ZMĚNOVÝ LIST (příloha dodatku SoD č. Spr. 2401/20'

č.: ZL25

Stavba: Provedení stavebních prací v rámci rekonstrukce jednací síně č.7 a jejího zázer

KS Ostrava - Rekonstrukce jednací síně č.7 a jejího zázemí

Príloha č. 1-2L25

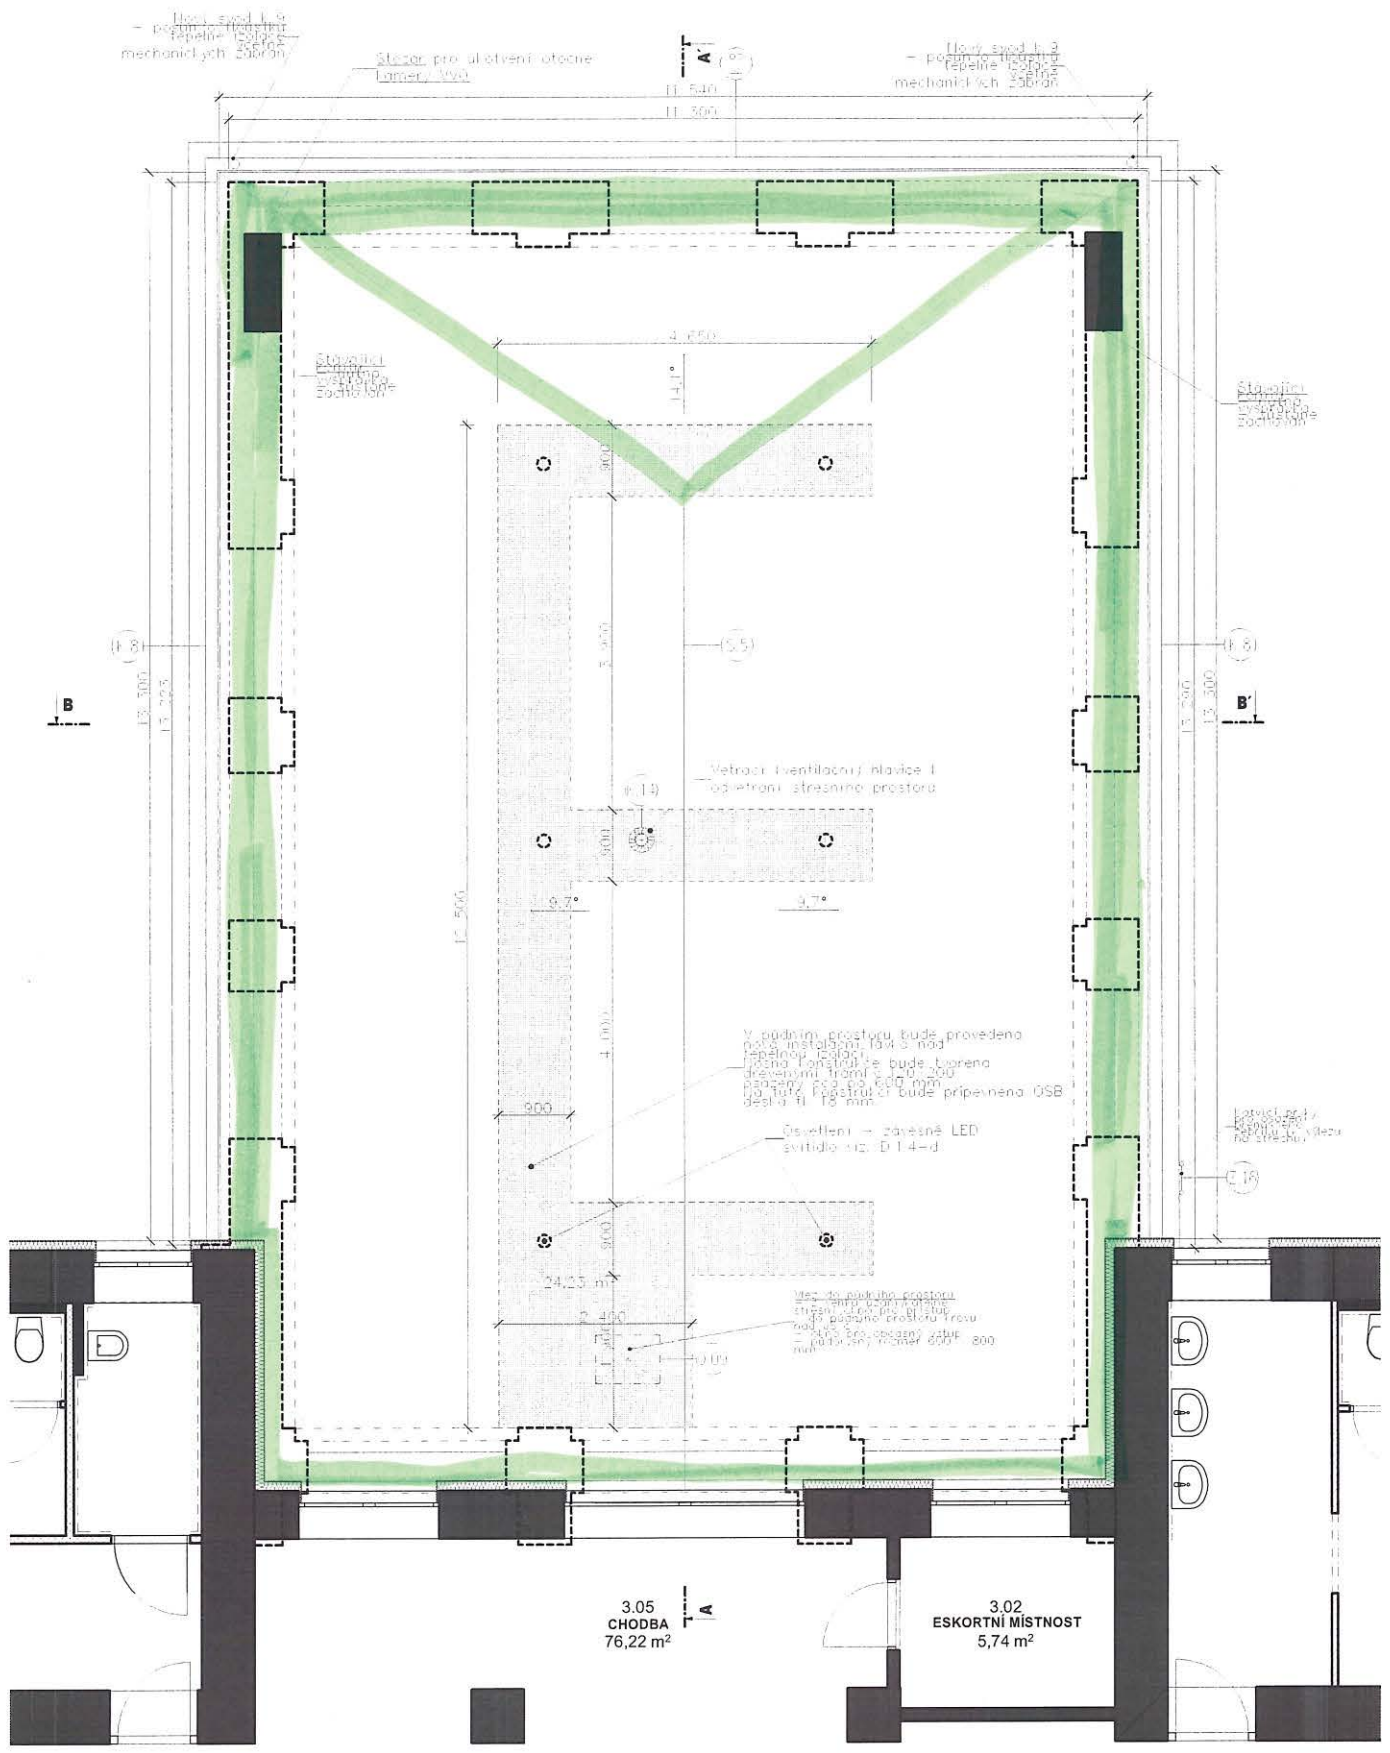
Popis: Střecha nad JS č. 7 doplnění krovu a zdíva po obvodu.
Důvod: Při bourání stávající střechy bylo zjištěno, že atikové zdivo nevykazuje soudržnost a pevnost; tesařské práce v podobě nového krovu byly nutné z důvodu možného zatékání vody do zdíva přilehlé budovy KS
Výsledek: Demontáž konstrukce krovu a následná nová montáž krovu vč. záklopu, tepelné izolace a zednických prací

- doplnení zotava a krovu

Priloha č. 1-21-29

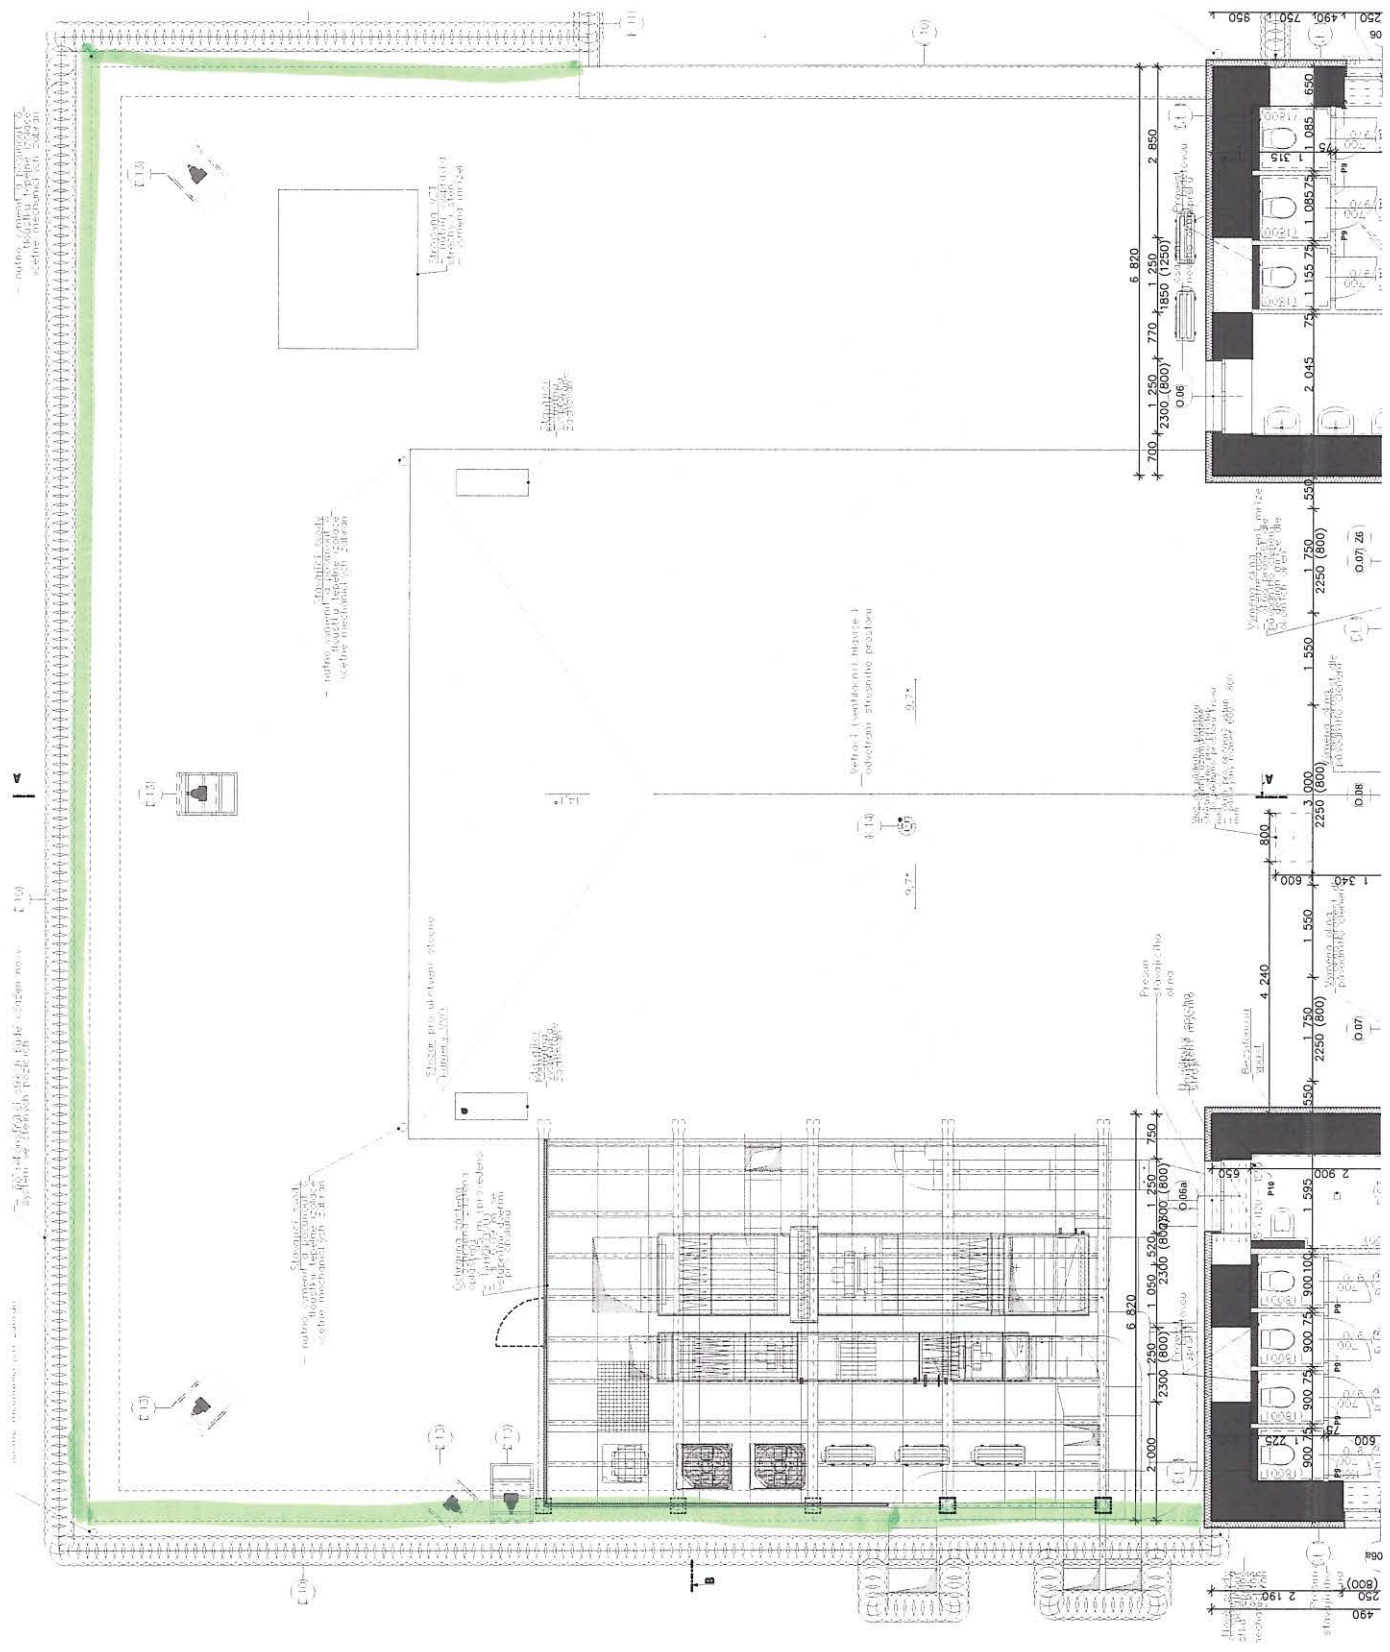
Popis: Dodatečná úprava střechy v místě okapové části.
 Při provádění nového souvrství střechy - S4 bylo zjištěno, že okapová část nevykazuje pevnost a soudržnost (při osazování dřevěného hranolu střechy dochází k uvolňování betonu, který je nutné vybourat).
 Důvod: soudržnost (při osazování dřevěného hranolu střechy dochází k uvolňování betonu, který je nutné vybourat).
 Výsledek: Úprava okapové části spodní střechy - S4.

úprava
okrajové časti
strechy
